Étude d'impacts sur
l'environnement déposée au
ministère de l'Environnement, de la
Lutte contre les changements
climatiques, de la Faune et des
Parcs – Document de réponses

General Dynamics Produits de défense et de
Systèmes tactiques – Canada (GD-OTS)

Le 14 août 2025

**Réponses aux questions et commentaires
du MELCCFP pour le projet
d'agrandissement de l'usine de fabrication
de matériaux énergétiques de General
Dynamics sur le territoire de Valleyfield**

CARTE 3
Empiètement permanent en milieu humide

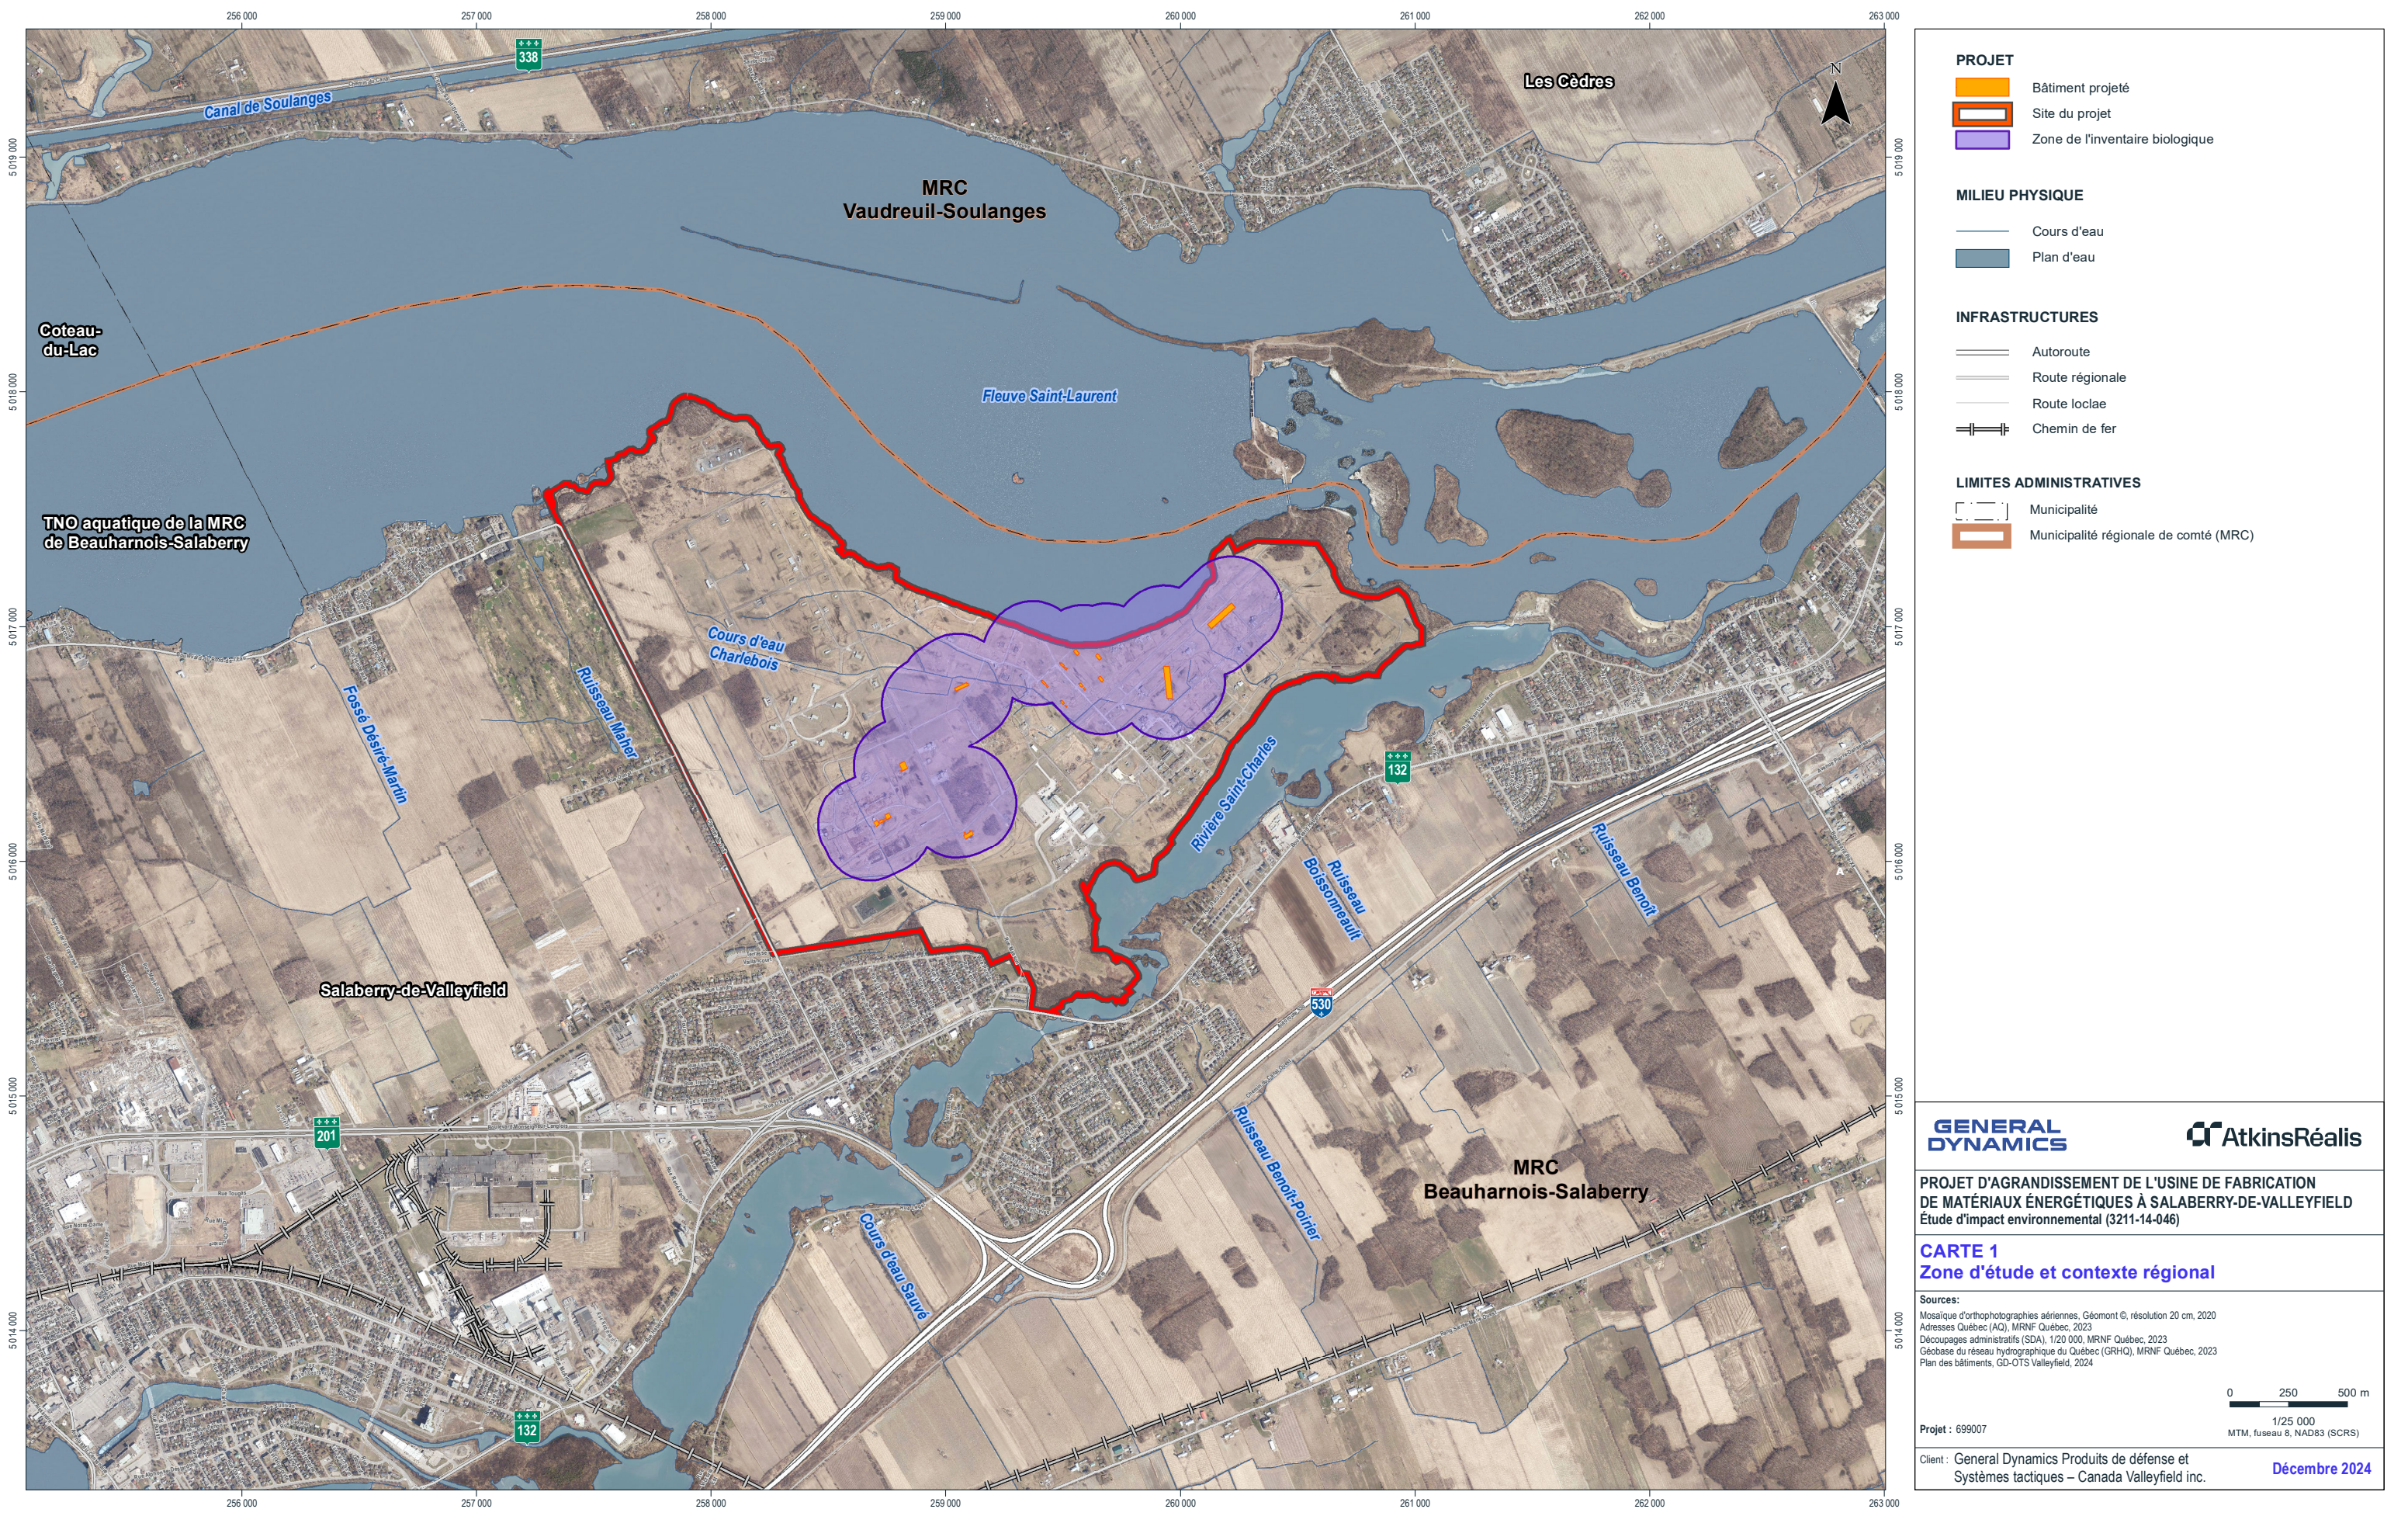
- Indiquer sur une carte la localisation des empiétements temporaires en bande riveraine et en milieux humides et hydriques issus de la phase de construction et calculer les superficies (en m²) séparément, et par milieu.
- Indiquer sur une carte la localisation des empiétements permanents en bande riveraine et en milieux humides et hydriques pour chaque nouveau bâtiment et calculer les superficies (en m²) séparément, par bâtiment et par milieu.
- Évaluer la possibilité de déplacer les bâtiments pour limiter l'impact sur le milieu hydrique et l'habitat du poisson.
- Justifier, le cas échéant, l'empiètement résiduel et indiquer des mesures de minimisation.
- Dans les cas d'empiétements temporaires, préciser les mesures prévues afin d'assurer la remise en état de ces superficies.

La carte 3 présente les seuls empiétements permanents en milieu humide, soit ceux du bâtiment 710. Il s'agit d'un empiètement temporaire total de 1 140 m².

Aucun bâtiment n'est construit dans la rive ou le littoral d'un cours d'eau ni dans l'habitat du poisson. La position du bâtiment 907 a été déplacée hors du milieu humide pour éviter l'impact sur ce milieu sensible.

Il est impossible d'éviter complètement l'empiètement en milieu humide en raison des distances de sécurité minimales à respecter entre les bâtiments.

Aussi, la position des sources sonores est présentée à la carte 4 suivante.

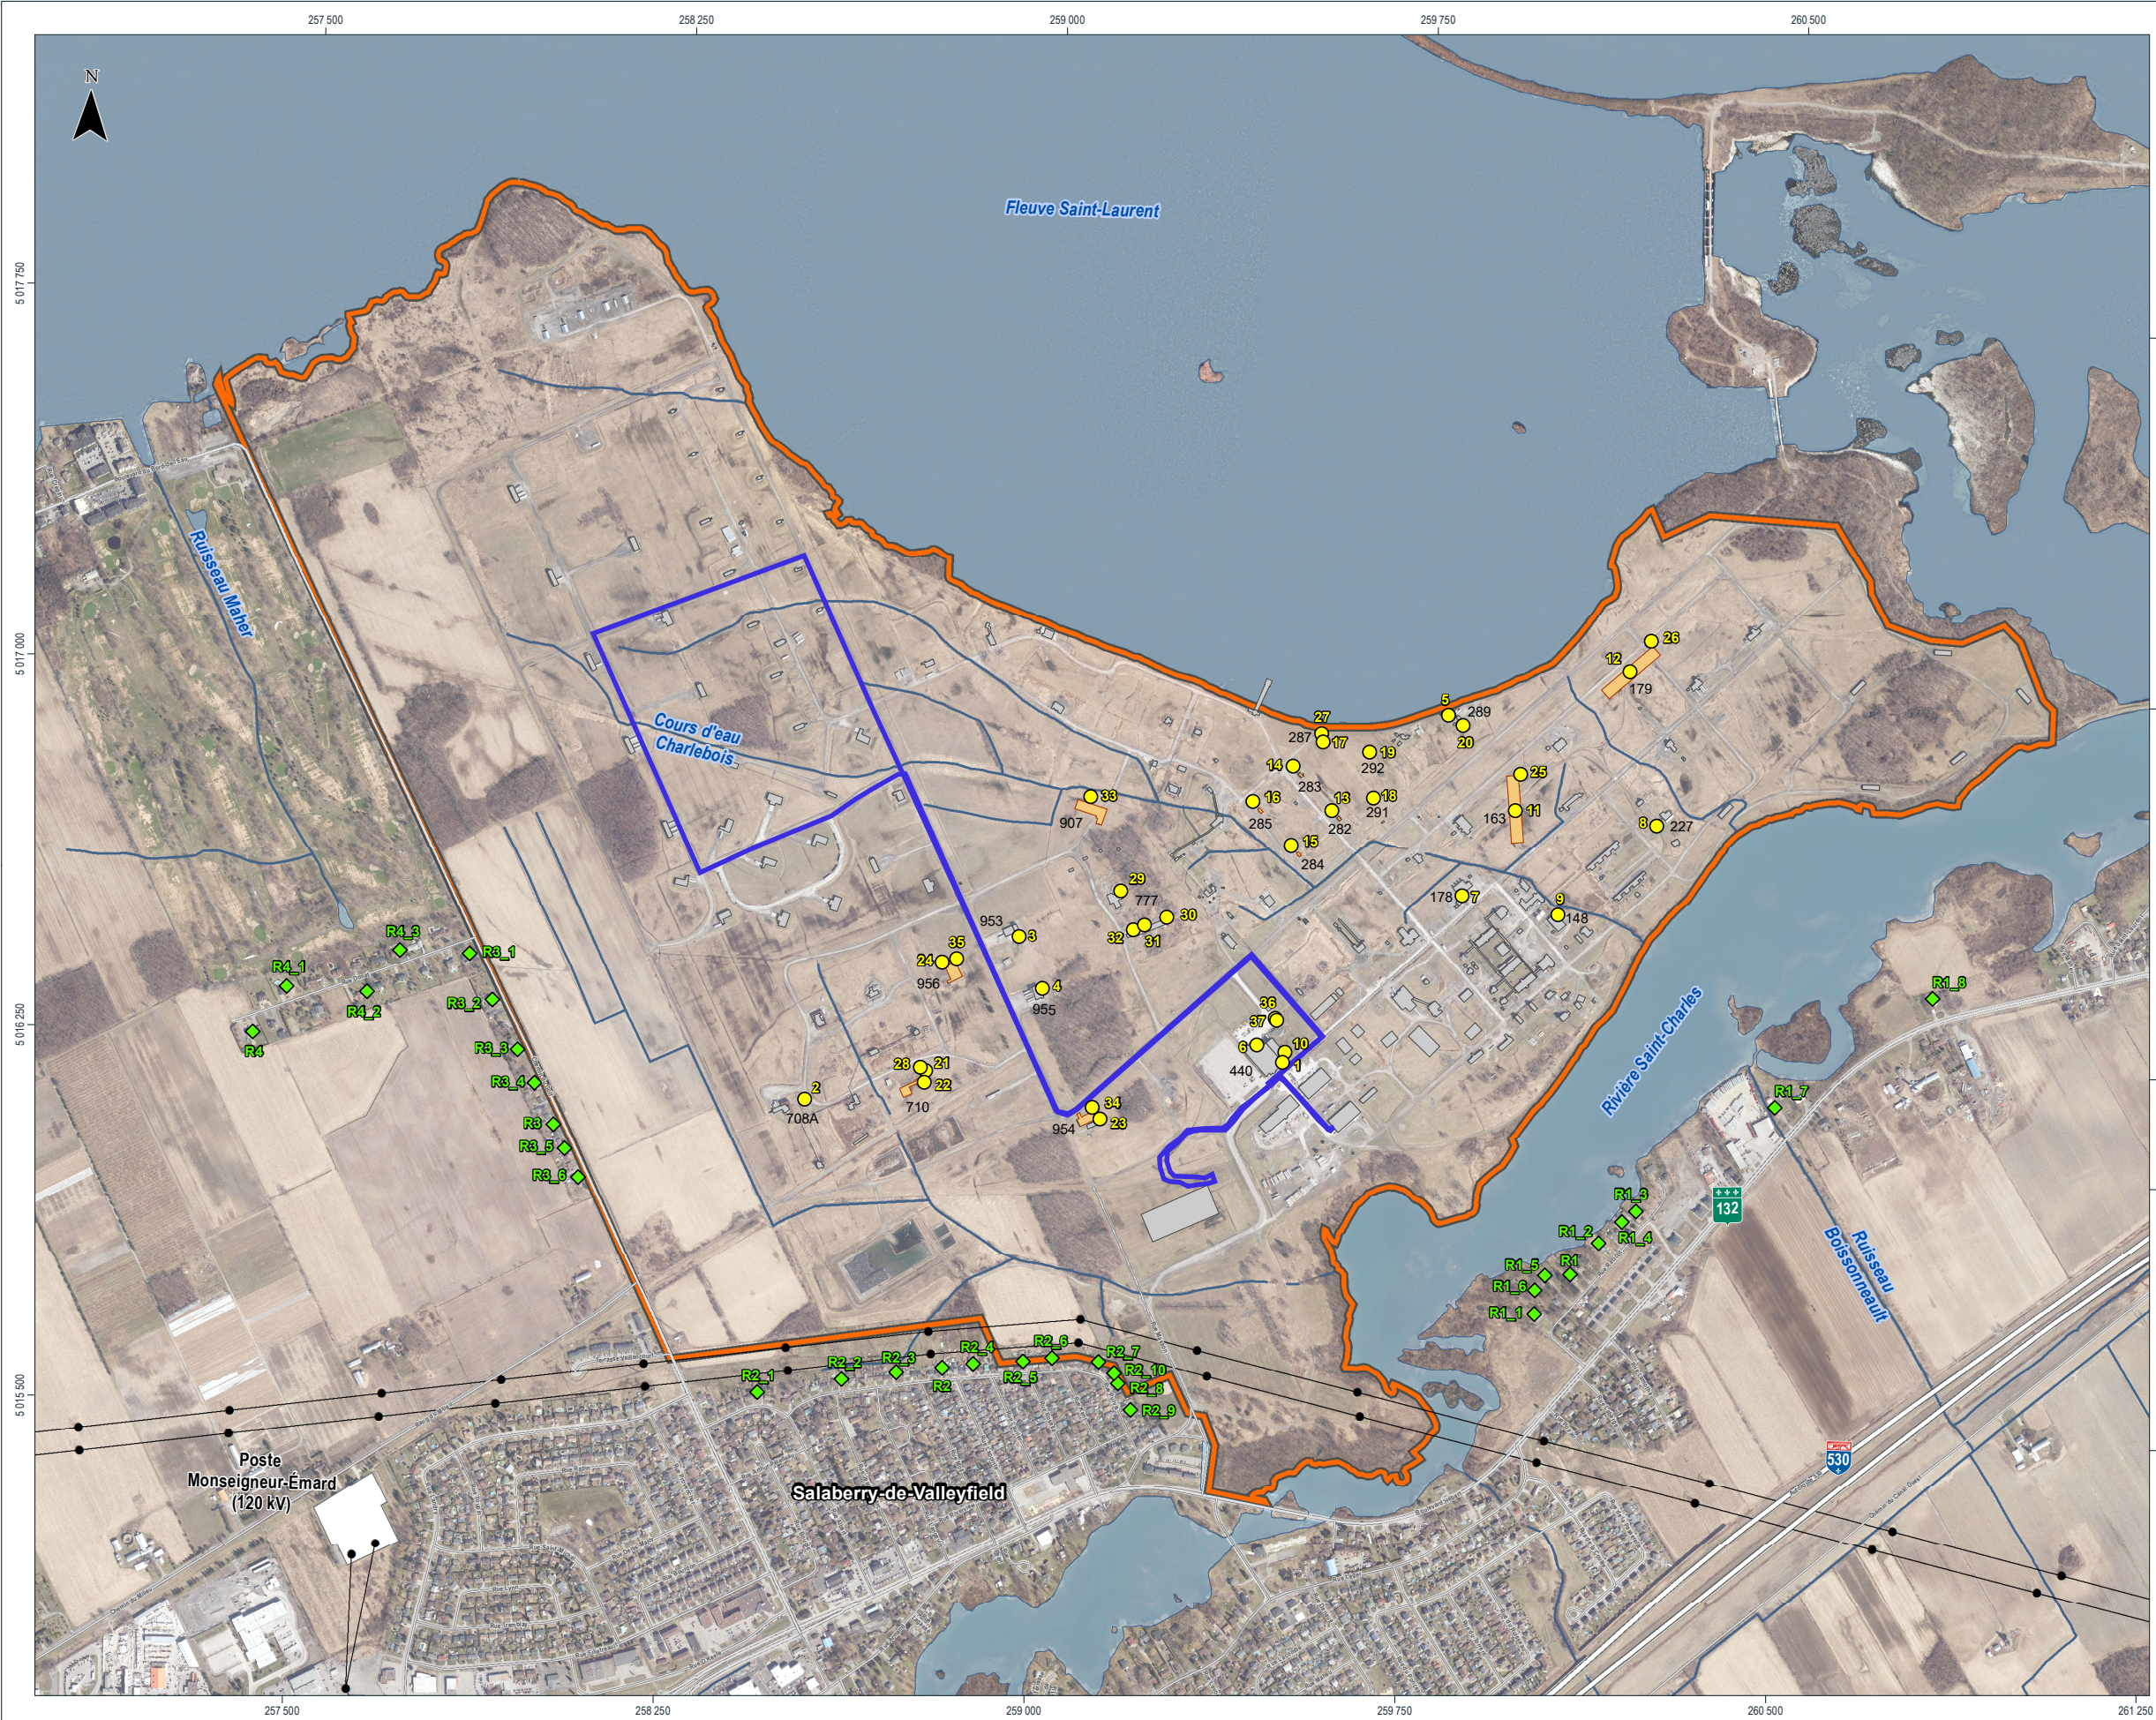
- a) Expliquer comment sont modélisées les sources mobiles et si leur nombre est suffisant sachant que 12 camions entrent sur le site par jour.
- b) Indiquer l'effet du camionnage à la modélisation du bruit : fréquence, horaire, trajets, etc. sur les caractéristiques sonores dans les zones adjacentes au site.
- c) Indiquer la position ou le trajet des sources mobiles considérées sur le site de la source fixe. Il est attendu que celles-ci soient positionnées de façon à être représentatives du ou des pire(s) scénario(s) d'opération du point de vue des émissions sonores aux récepteurs sensibles critiques.
- d) Pour les projets de grande envergure, la NI 98-01 demande d'évaluer les impacts de l'augmentation du trafic routier, notamment sur la perturbation du sommeil. Cette évaluation doit être ajoutée.

La position des trajets des sources mobiles est présentée sur la cartographie de la question 23-c. Le tracé utilisé est celui que les camions lourds sont susceptibles d'utiliser pour la livraison sur le site.
